Assunto: Revisão Ordinária de Garantia Física de Energia das Usinas Hidrelétricas Despachadas Centralizadamente no Sistema Interligado Nacional – SIN.

Referência: Consulta Pública nº 24 de 18/11/2016.

CE-PRI-0247/2016

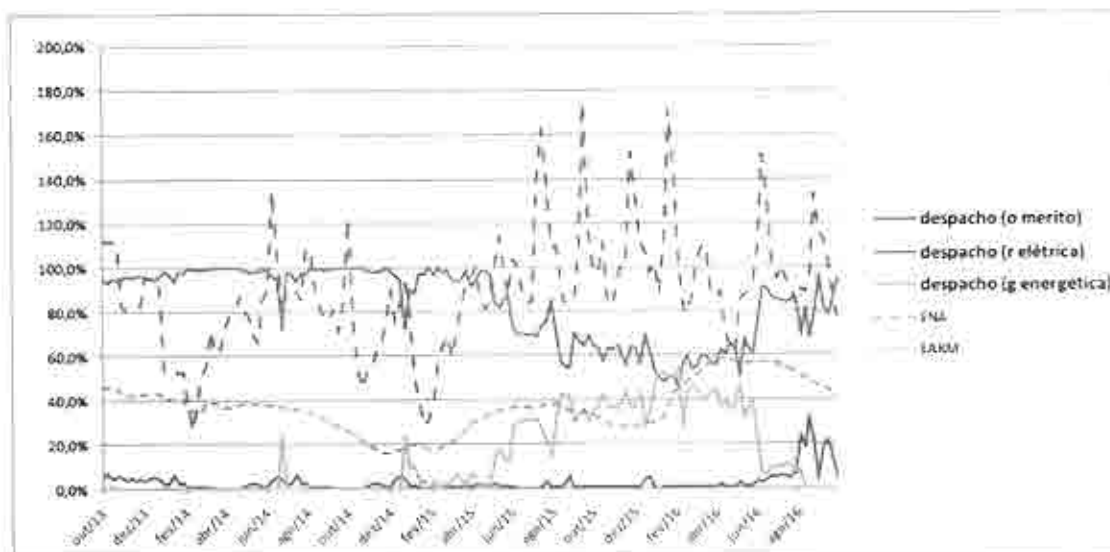
O Relatório em questão ainda pondera que a configuração ($\alpha=50$, $\lambda=25$) respondeu adequadamente o despacho térmico por ordem de mérito até meados de 2015, quando o SIN vivenciou um período de baixas afluências nos principais subsistemas geradores, Sudeste e Nordeste. No entanto, com a sensível melhora da tendência hidrológica, os parâmetros do CVaR deixaram de corresponder à percepção de risco do CMSE, nem ao objetivo de atingimento de valores de níveis meta para o final da estação seca.

O gráfico abaixo, retirado do mesmo documento, expõe a melhora da tendência hidrológica iniciada a partir de jun/15 e o despacho fora da ordem de mérito produto do descasamento entre o modelo e as decisões do CMSE.
